改善箇所説明図

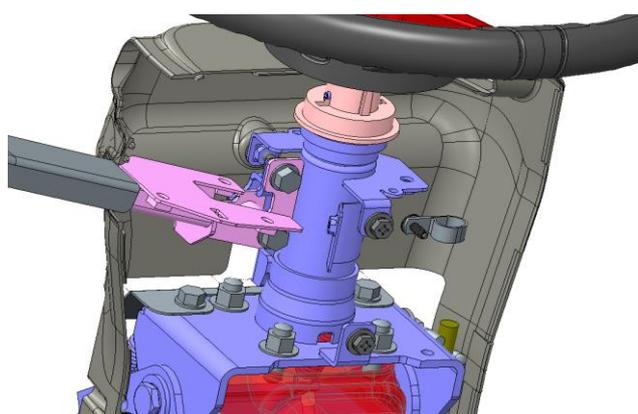
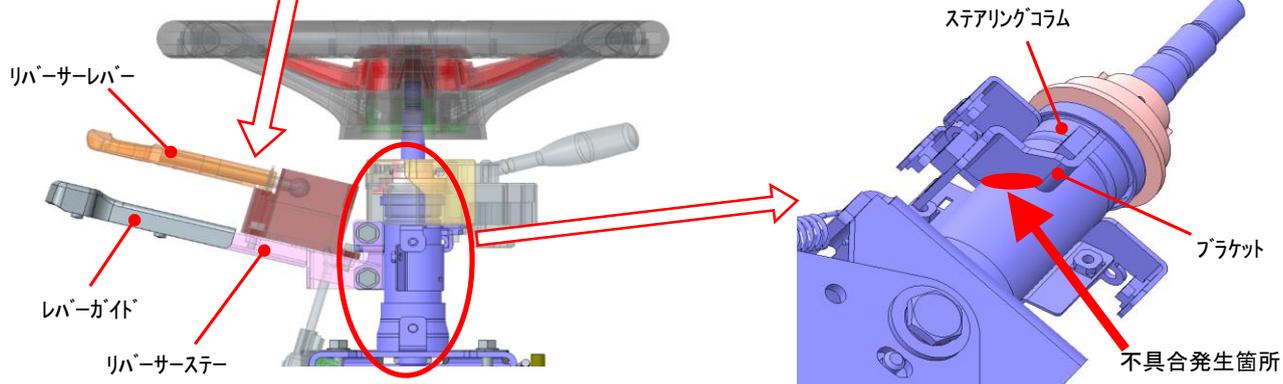
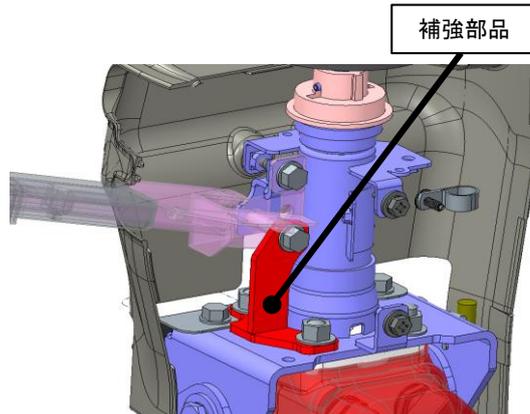
不具合発生箇所

農耕トラクタのリバーサーレバーのブラケットにおいて、強度が不足しているため、レバーガイドに外力が加わると溶接に亀裂が発生するものがある。そのため、当該ブラケットが破損し、正常に変速操作ができなくなるおそれがある。

全車両、ブラケットに補強部品を追加する。

は、追加部品を示す。

補強部品の有無により識別。
